Complete oplossing voor Ford Mondeo 1+2!

Rep. set stabilisatorlagers met bevestigingsring febi 27400

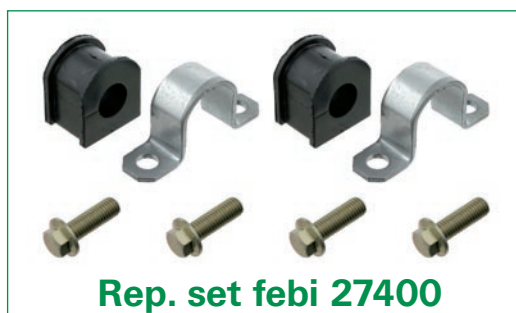
Bij de montage van de stabilisatorlagers (febi 21855) treden steeds weer problemen op, omdat de voertuigfabrikant de constructie van de voorste stabilisatorbevestiging gewijzigd heeft. De vroegere halfronde vorm werd nu gewijzigd in een rechte vorm (zie afb. 3), net als bij het originele onderdeel.

Dit maakt het noodzakelijk om ook steeds de bevestigingsring (febi 27355) mee te vervangen. Om een vakkundige reparatie te garanderen, moeten de stabilisatorlagers steeds als set vervangen worden.

Deze reparatieset bevat behalve de stabilisatorlagers inclusief de passende bevestigingsringen bovendien de bijbehorende bevestigingsschroeven met een kwaliteit van 10.9.
